## 国立研究開発法人日本原子力研究開発機構大洗研究所（南地区） 高速実験炉原子炉施設「常陽」の新規制基準適合性審査の状況 —要素評価の結果報告と今後の審査の進め方について—

令和4年6月1日  
原子力規制庁

## 高速実験炉原子炉施設「常陽」の SIMMER コードによる有効性評価結果 に対する要素評価による検討結果

表 2 主な解析結果と申請者評価との比較

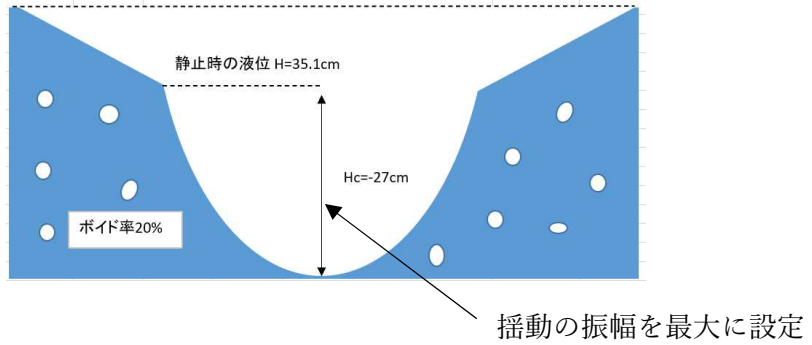
スロッシングによる反応度挿入率、総熱出力及び最高燃料温度については、申請者評価値と概ね一致する結果が得られた。なお、反応度挿入率に対する不確かさ要因としては、初期状態を表すパラメータのうち、燃料内のボイド率の感度が大きいことがわかった。

機械的エネルギー及びエネルギー転換率については、申請者評価値よりもやや大きい結果となるものの、概ね一致する結果が得られた。また、ナトリウム噴出量については、回転プラグギャップへの流入量は申請者の評価より大きくなるものの、格納容器床上空気雰囲気への噴出は生じない結果となった。

図6 ラウールの法則を用いた混合後の圧力からの平均温度の推定

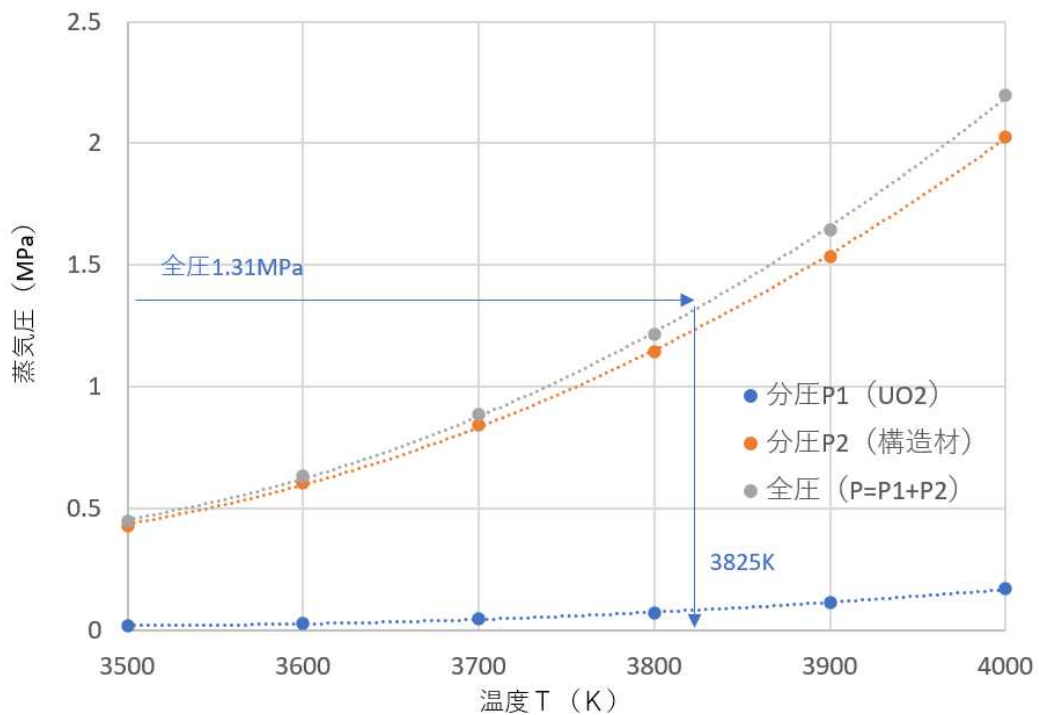
燃料集合体出口では、混合前の  $UO_2$  と構造材のいずれも沸点を超過しており、いずれも気相と液相の相平衡状態にあると考えられる。このような状態においてはラウールの法則が成立し、液相と気相のモル分率から平均圧力が一意的に決まる。混合前の  $UO_2$  と構造材のモル分率から平均圧力を求めると、1.31MPa を得た。混合後もボイド率が不変だと近似して、温度をパラメータとしてラウールの法則で混合後の平均圧力  $P$  を計算し、これが 1.31MPa と一致する点を求めた結果、平均温度は約 3825K となった(図 6)。

図7 FCI 発生時の燃料温度とナトリウム飽和蒸気圧の関係

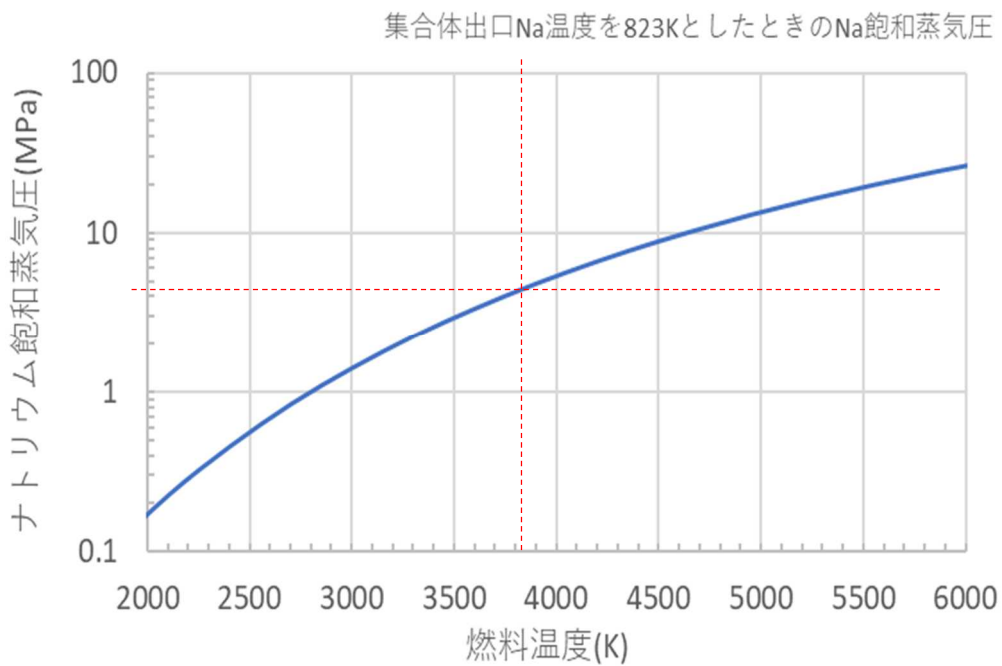
ここで、 $T_i$  は接触界面温度、 $T$  は温度、 $\kappa$ 、 $C_p$ 、 $\rho$  はそれぞれ熱伝導度、比熱、密度を表し、添え字の  $f$ 、 $c$  は燃料及び冷却材を表す。 $T_c$  に燃料集合体出口部の冷却材温度として  $550^\circ\text{C}$  を代入すると、(2) 式は燃料温度と接触界面温度の関係式となる。図 7 に、接触界面温度は FCI 発生時の温度とし、ナトリウム飽和蒸気圧曲線を燃料温度との関係で整理した結果を示す。同図から、前項 1) で求めた燃料温度に対応するナトリウム蒸気圧は約 4MPa と評価された。

図9 カバースガス領域の圧力変化

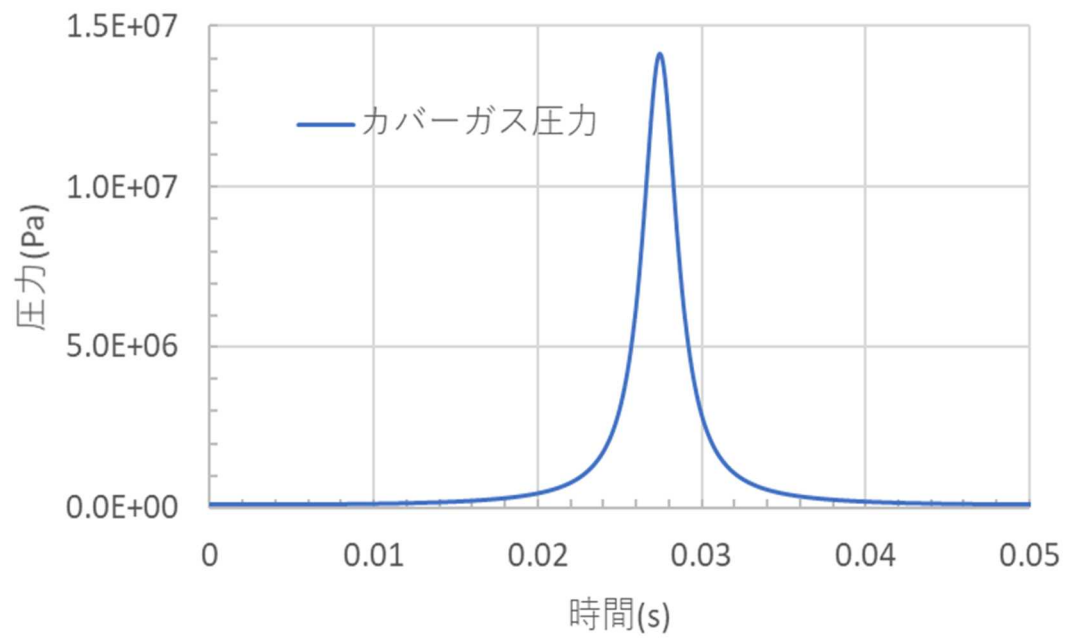
カバーガスの圧力変化は、気泡が球状に膨張するとした Rayleigh 方程式と、上部プレナムのナトリウムの運動方程式とを連立させることにより求めた。CDA 気泡は膨張して周囲のナトリウムを加速し、カバーガスを圧縮する。当該ナトリウムの速度がゼロとなる時、カバーガス圧力は最大値に達し、その後 CDA 気泡は凝縮し熱エネルギーが散逸するので、カバーガス圧力ピークに着目した。その結果、カバーガスの圧力変化については、図 9 に示すように圧力の最大値は約 14MPa、回転プラグの自重を上回る加圧（約 0.24MPa 以上）が継続する時間（以下、「加圧時間」という。）は約 22msec と評価した。

そして、炉心物質と接したナトリウムが瞬時に飽和蒸気となって断熱膨張し、上部プレナムのナトリウムを押し上げることによるカバーガスの圧縮挙動を評価したところ、カバーガスの最高圧力は約 14MPa となった。このときの機械的エネルギー（ナトリウム運動エネルギーとカバーガス圧縮エネルギーの和）及びエネルギー転換率を評価すると、それぞれ約 6.7MJ、約 0.3% となり、THINA 試験[3]を含む既往試験での機械的エネルギー転換率（0.1~1%）と乖離していないことを確認した。

図 11 ギャップへのナトリウム流入量

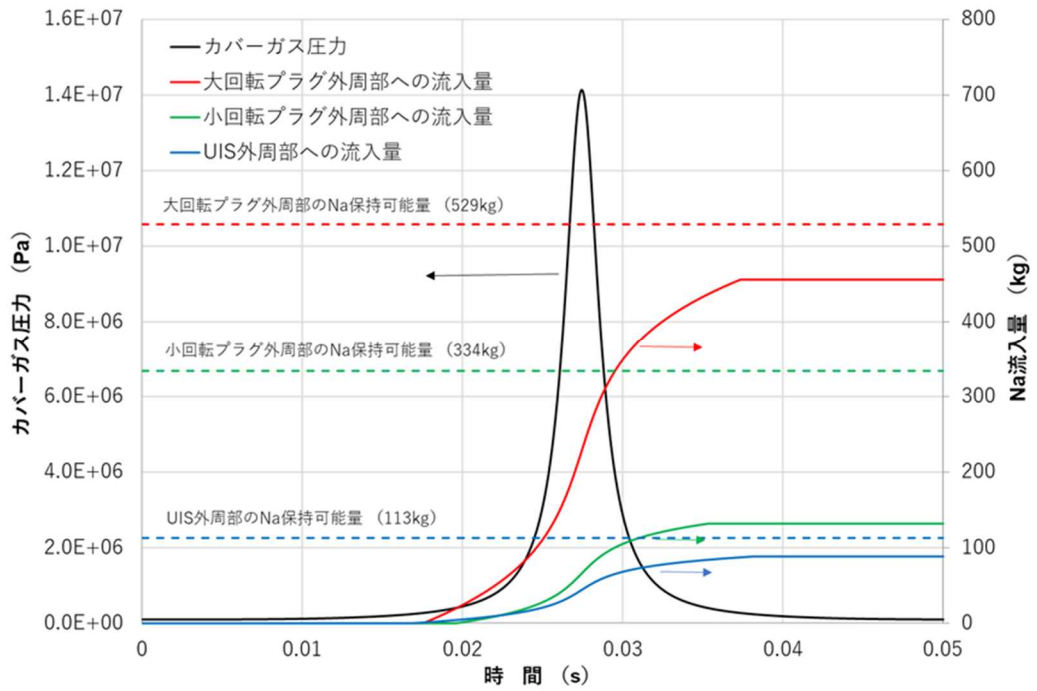
ここでは、当該評価式を用いて、図 9 のカバーガス圧力の変化に応じた各ギャップ部へのナトリウム流入量を時間積分により算出し、図 11 のように評価した。図に示すように、ナトリウムのギャップ流入量は 3 領域の合計で約 700kg となるが、上述の各ギャップ部での保持可能な範囲に納まることから、ナトリウムは格納容器床上に流出しない結果となった。

さらに、上記のカバーガス圧力変化に対するナトリウム噴出量を評価したところ、約 700kg となるが、回転プラグの側面に構成されるギャップ内に収まり、格納容器床上には噴出しないことを確認した。

図 12 UO<sub>2</sub> 燃料と液体ナトリウムとの接触による自発核生成温度条件  
(参考文献[1]を引用)

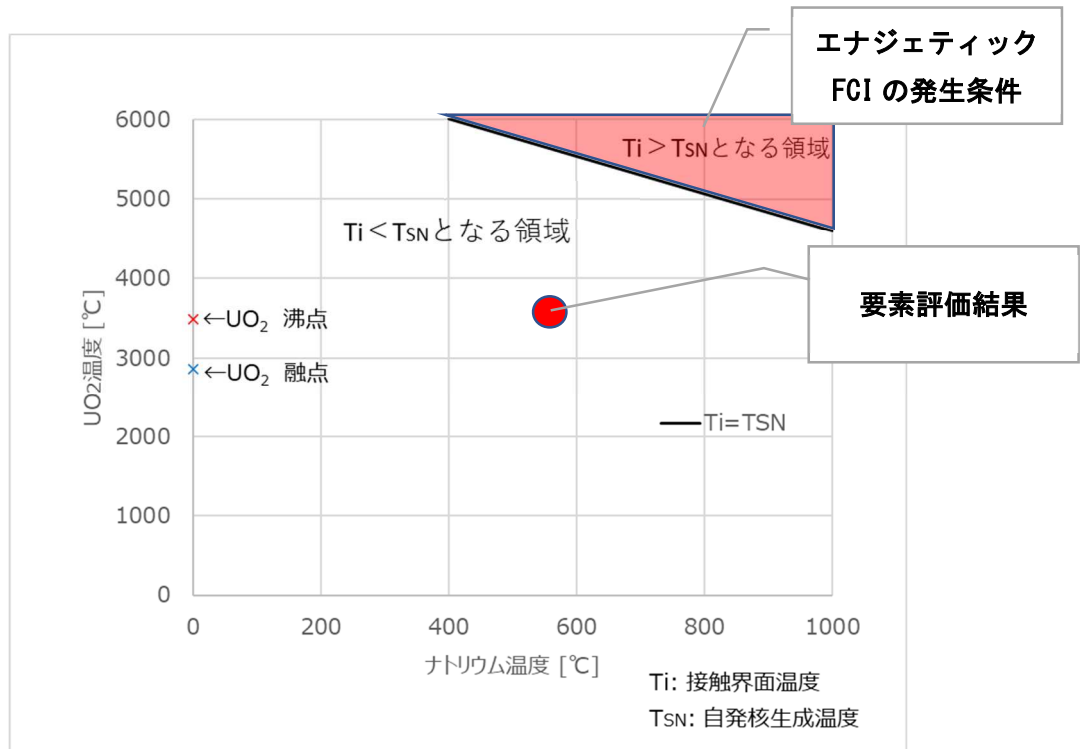
ナトリウムが急激に蒸発する挙動は、炉心物質とナトリウムの接触温度が支配要因となる。本評価の結果、燃料集合体出口の炉心物質の温度は約 3825K となり、既往研究に基づいて蒸気爆発（エナジェティックな FCI、図 12 参照）は生じないことを確認した。したがって、以下では FCI で発生するナトリウム蒸気の膨張から機械的エネルギーを評価することに問題はないと考えられる。
